附 錄 二

變 更 後 建 築 平 面 圖 說

變更設計理由 二十三、建築筏基廢水池位置調整。		修正 △ △ △ △		LKPdesign 元宏聯合建築師事務所		地址: 台北市民權東路三段170號10F 電話: (02)27176699 傳真: (02)27170158 網址: www.lkpdesign.com		核准 APPROV BY 日期 DATE 校核 CHECK BY 比例 SCALE 繪圖 DRAWN BY 業務號碼 JOB NO.		51514		圖名 DRAWING 地下筏基層平面圖		圖號 DRAWING NO.		簽章 章		審核 核	
工程名稱 PROJECT 岳泰建設景美段集合住宅新建工程

核准
APPROVED BY
日期
DATE
A.B.C棟二層平面圖

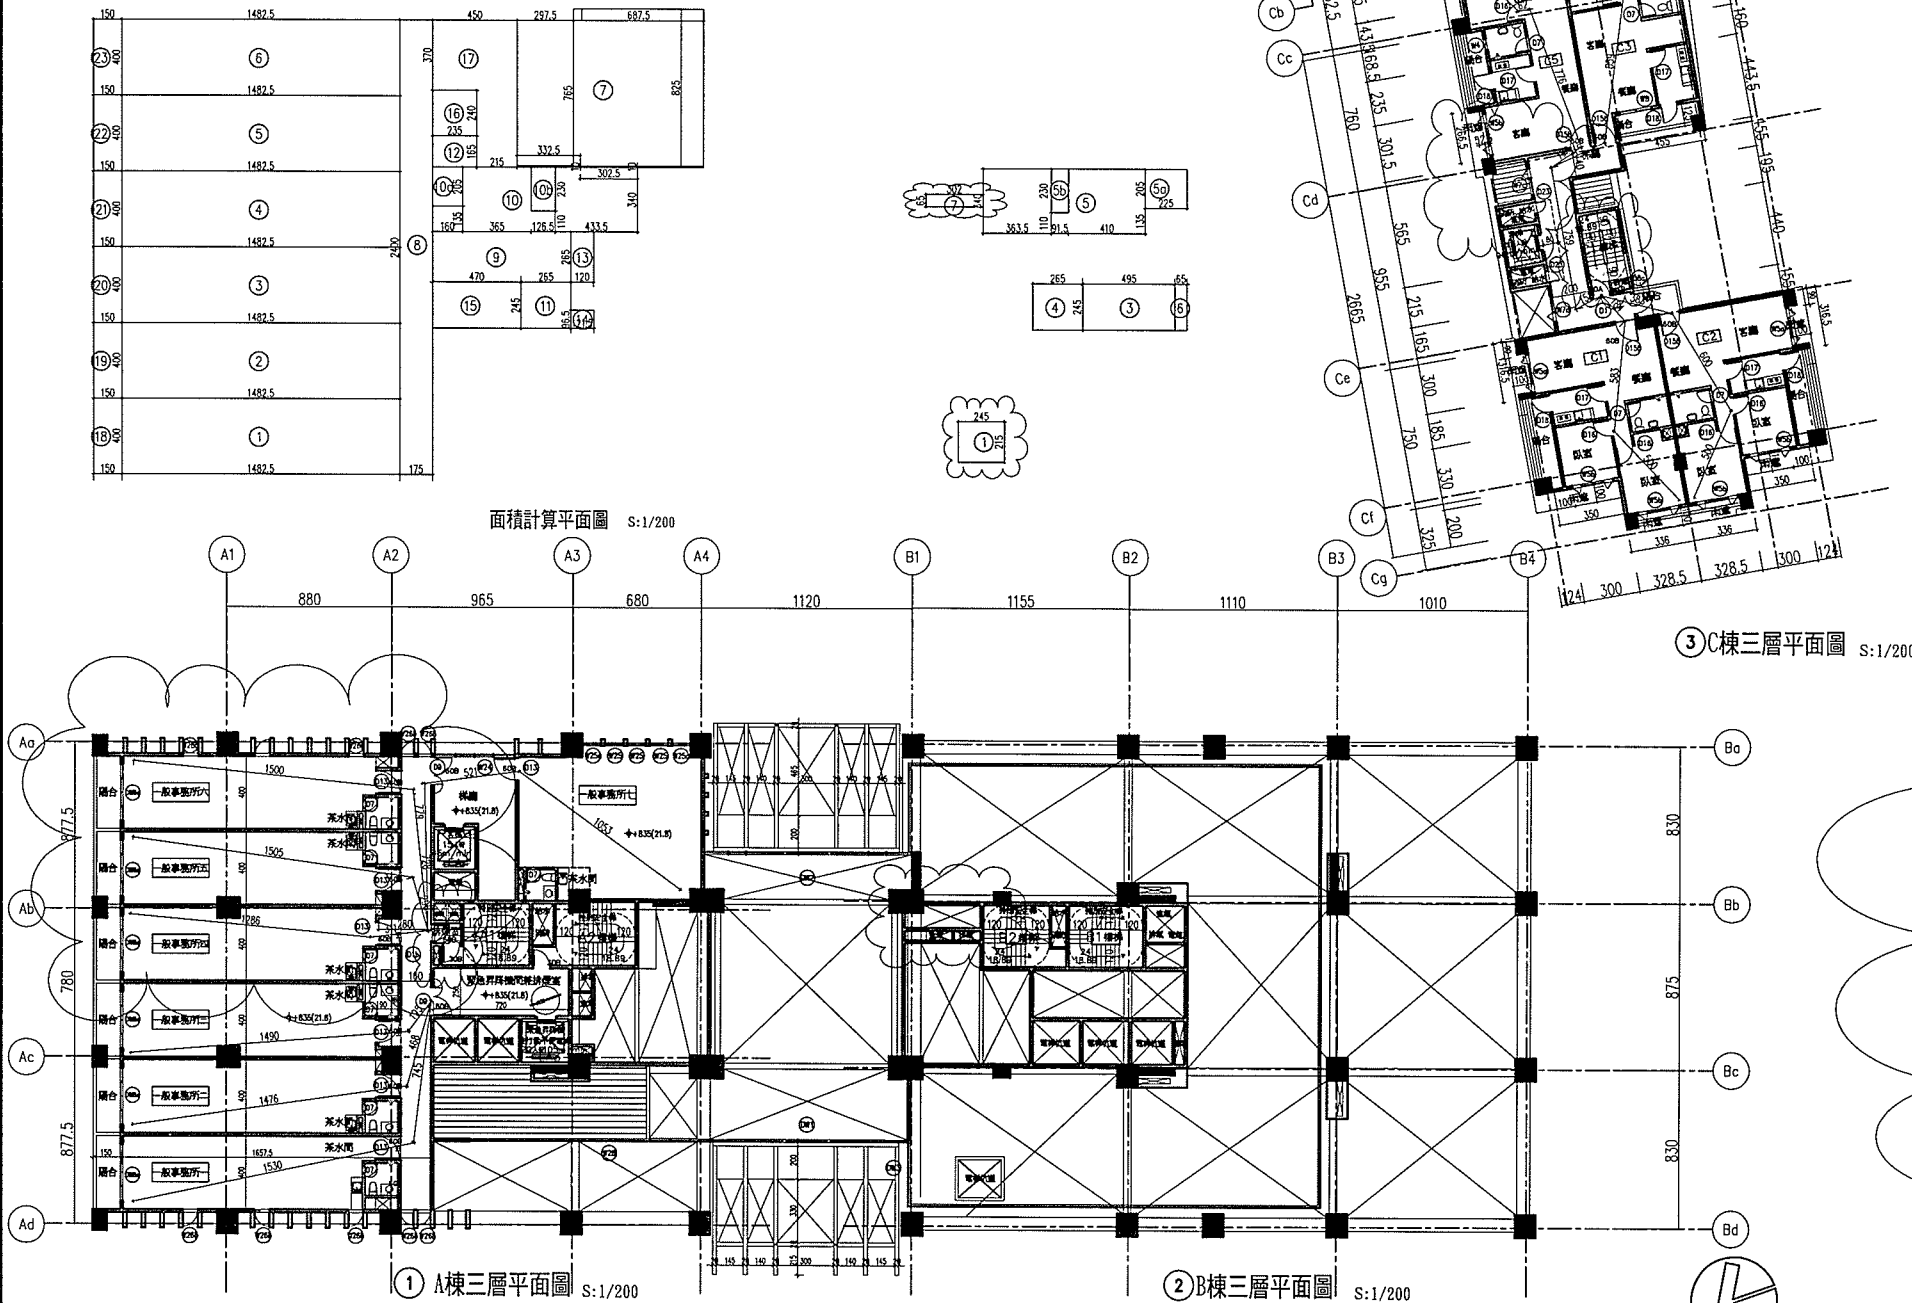
變更設計理由
一之13. 特別安全梯管道間維修孔補檢討取消。(回覆北市都建字第09762736900號函抽意見第十三條)
一之14. 一般事務所之步行距離檢討有誤,補檢討修正。(回覆北市都建字第09762736900號函抽意見第十四條)
一之15. 防災中心門窗補檢討增設具有二小時以上防火時效之鐵捲門。(回覆北市都建字第09762736900號函抽意見第十五條)
一之16. 設置挑空者該挑空樓層樓地板面積應在該戶基準層樓地板面積1/2以上依規定補檢討。(回覆北市都建字第09762736900號函抽意見第十六條)
一之23. 各層機電設備面積補檢討小於當層樓地板面積1/10(回覆北市都建字第09762736900號函抽意見第二十三條)
一之33. 請依建築技術規則第三-4條檢討是否應檢具防火避難綜合檢討報告,補檢討:本案應檢具防火避難綜合檢討報告,提供外審單位審查,並於本案申報開工前完成。(回覆北市都建字第09762736900號函抽意見第三十三條)
十一, A棟三樓至二十四樓特別安全梯排煙室變更
十四, B棟一樓至三十三樓特別安全梯排煙室變更

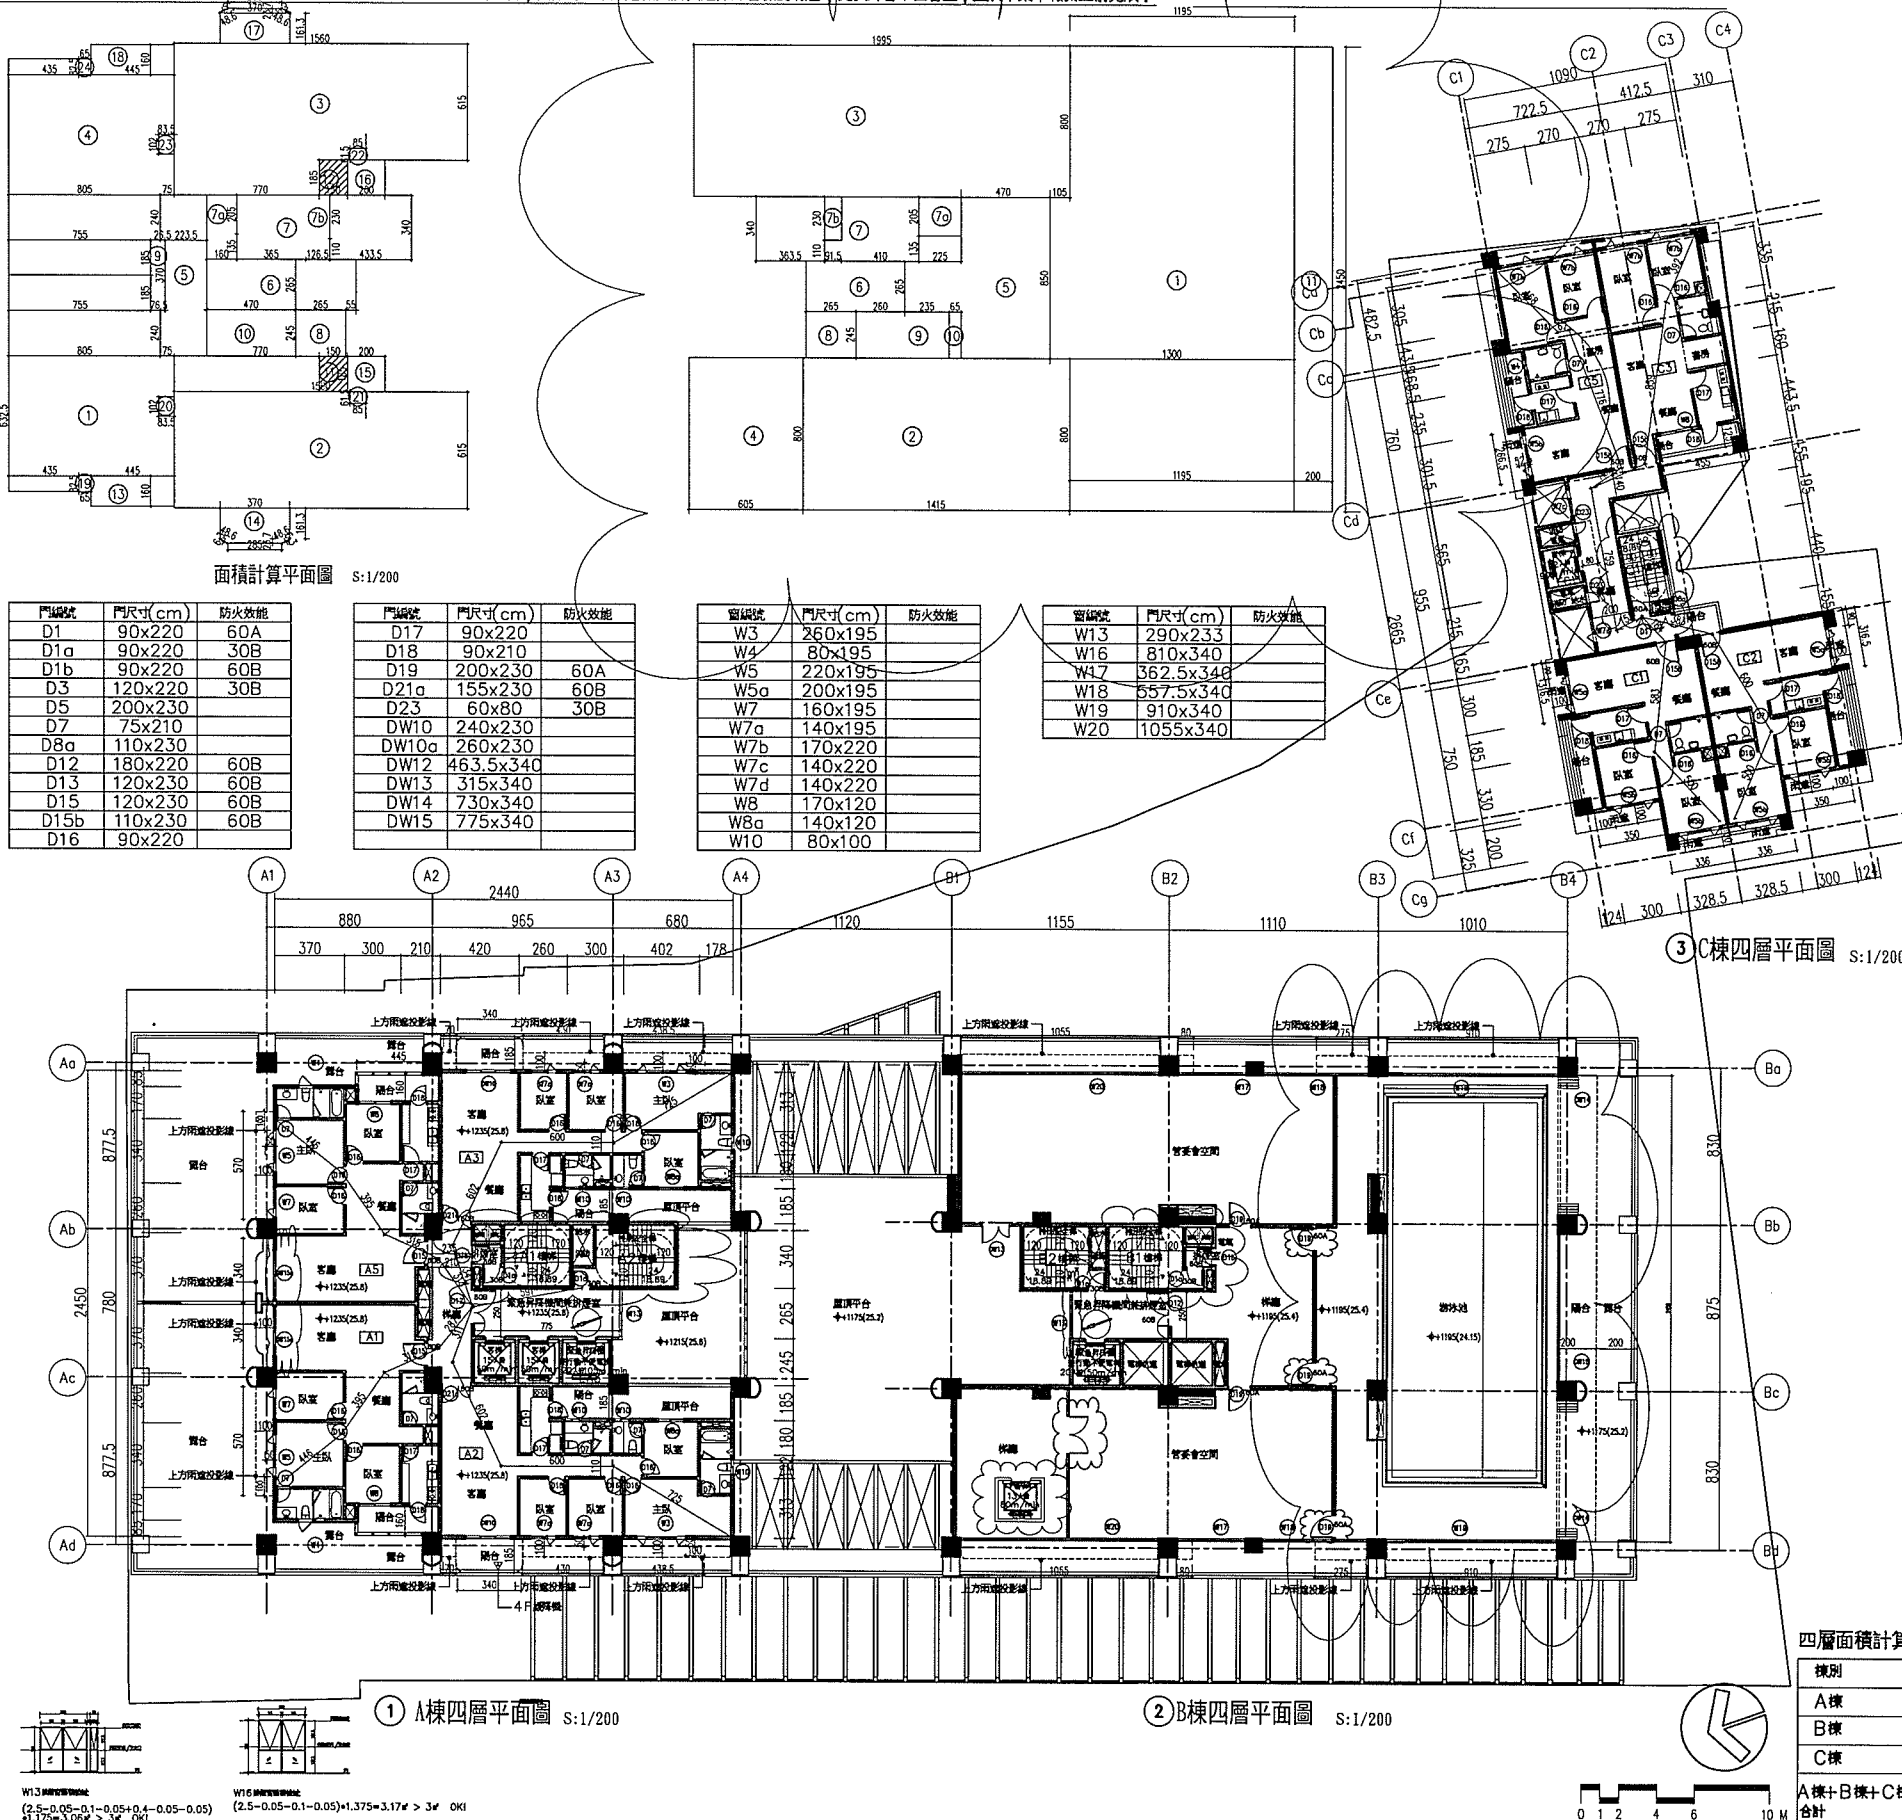
變更設計理由
一之1.3. 特別安全梯管道間維修孔補檢討論取消。(回覆北市都建字第09762736900號函抽意見第十三條)
一之1.4. 一般事務所之步行距離檢討有誤,補檢討論修正。(回覆北市都建字第09762736900號函抽意見第十四條)
一之2.3. 各層機電設備面積補檢討論小於當層樓地板面積1/10(回覆北市都建字第09762736900號函抽意見第二十三條)
一之3.3. 該依建築技術規則第3-4條檢討是否應檢具防火避難綜合檢討報告,補檢討論:本案應檢具防火避難綜合檢討報告,提供外審單位審查,並於本案申報開工前完成。(回覆北市都建字第09762736900號函抽意見第三十三條)
十一, A棟三樓至二十四樓特別安全梯排煙室變更
十四, B棟一樓至三十三樓特別安全梯排煙室變更

A.B.C棟四層平面圖

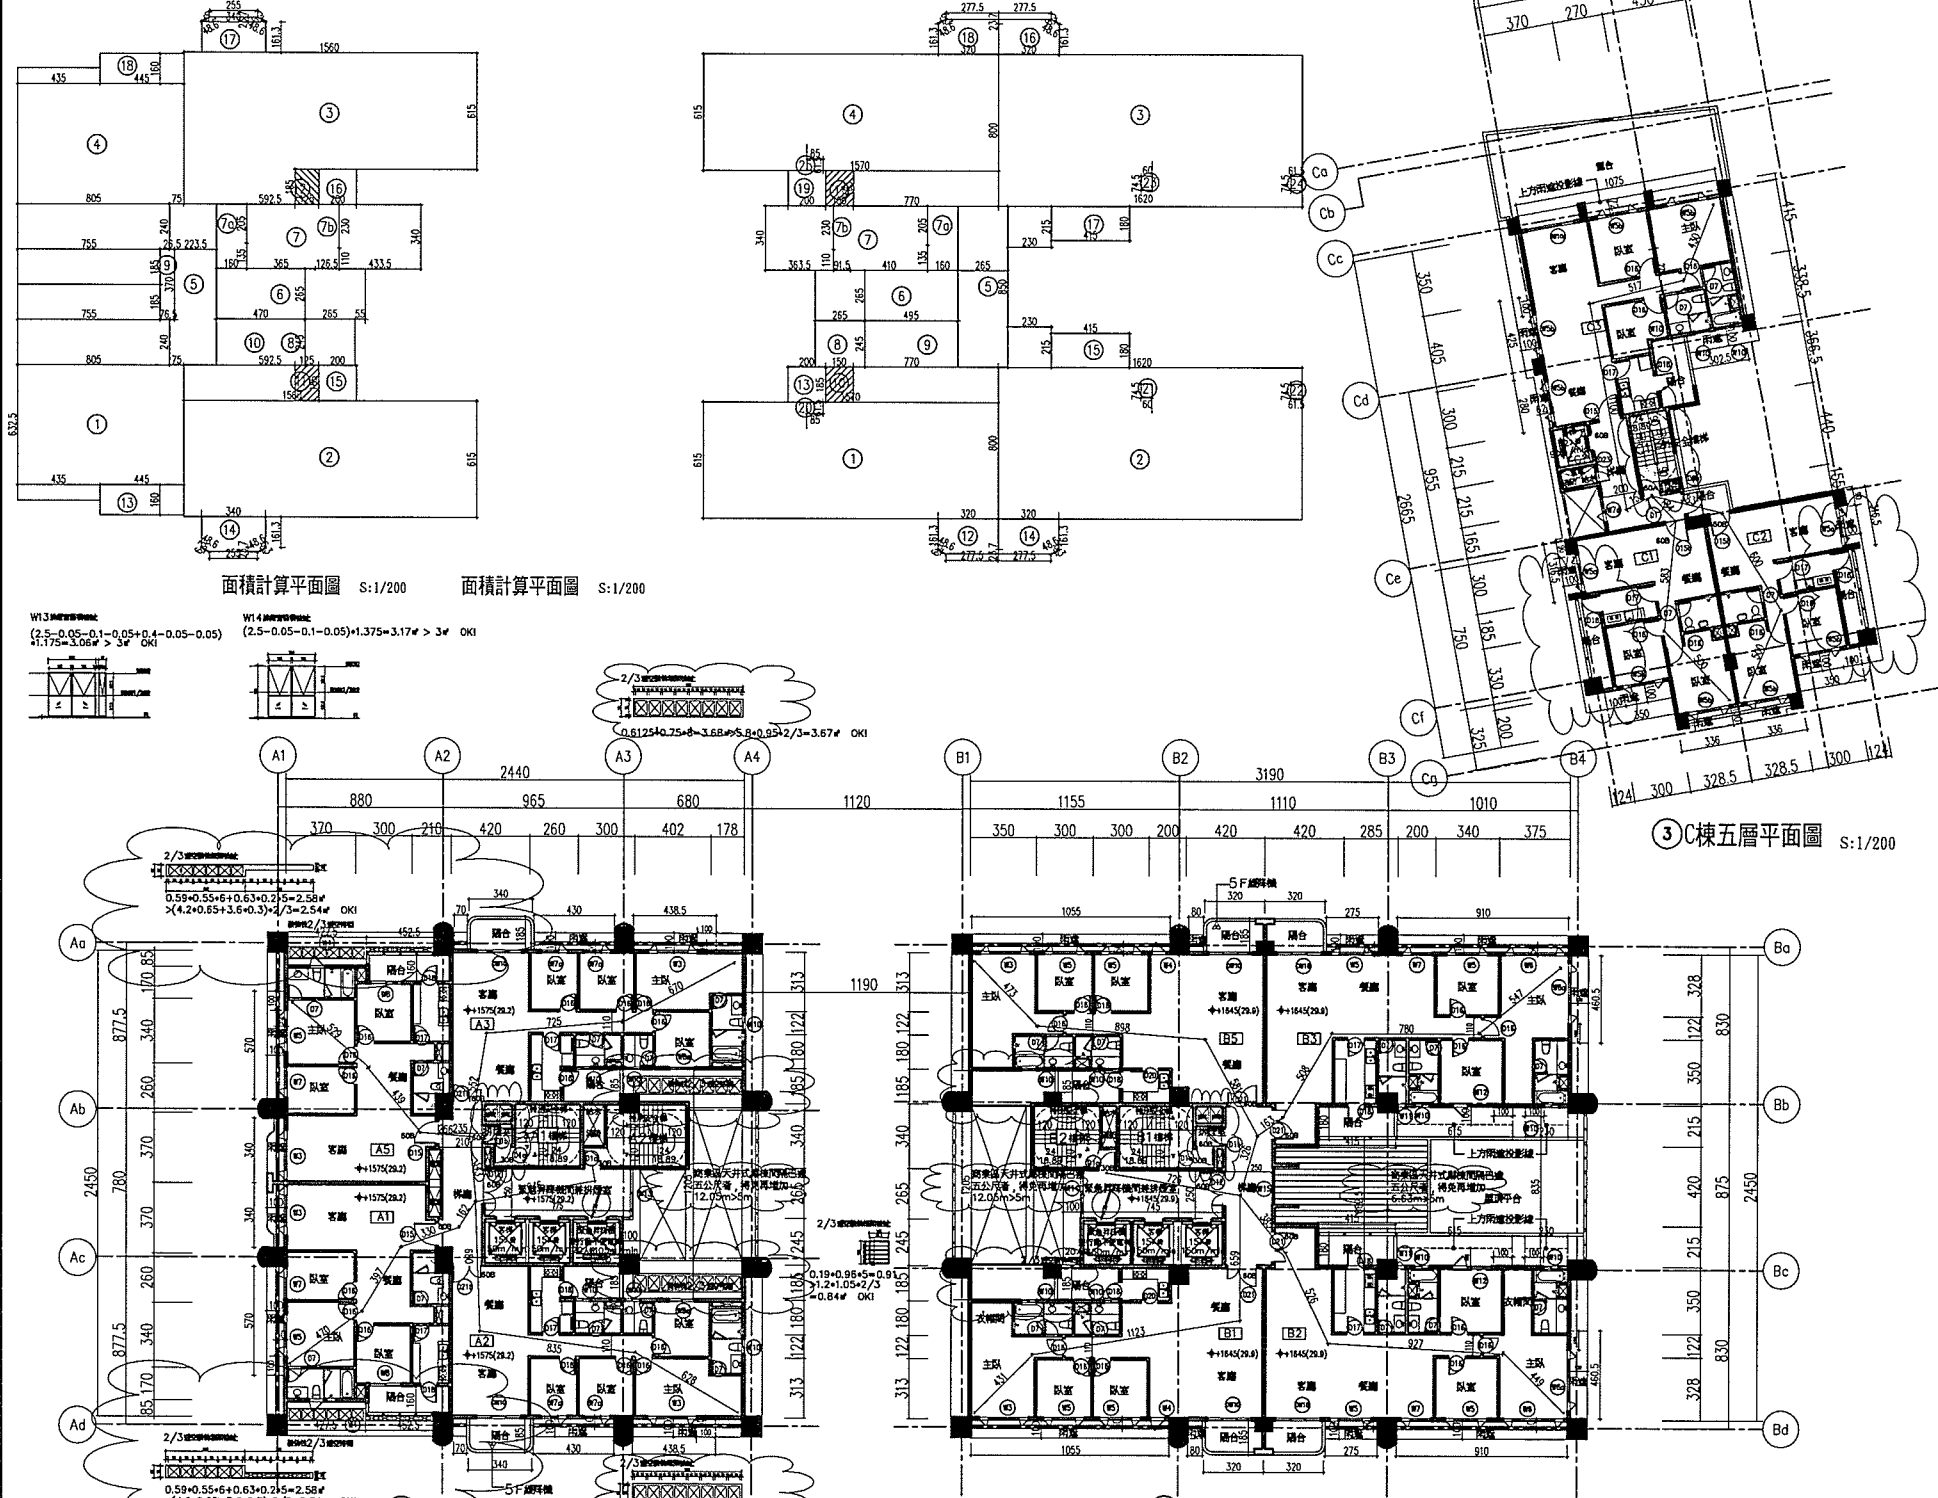
- 一之13. 特別安全梯管道間維修孔檢封取消。(回覆北市都建字第09762736900號函查意見第十三條)
- 一之23. 各層機電設備面積檢封小於當層樓地板面積1/10(回覆北市都建字第09762736900號函查意見第二十三條)
- 一之24. 補檢封雨蓬外設置2/3透空遮牆(A棟4樓),免計一次容積(回覆北市都建字第09762736900號函查意見第二十四條)
- 一之26. A、D軸線(A5)補探示陽台外空間用途。(回覆北市都建字第09762736900號函查意見第二十六條)
- 一之33. 請依建築技術規則第3-4條檢封是否應檢具防火避難綜合檢討報告,補檢封:本案應檢具防火避難綜合檢討報告,提供外審單位審查,並於本案申報開工前完成。

(回覆北市都建字第09762736900號函查意見第三十三條)

- 十一. A棟三樓至二十四樓特別安全梯排煙室變更
- 十四. B棟一樓至三十三樓特別安全梯排煙室變更
- 十六. B棟四樓隔間調整
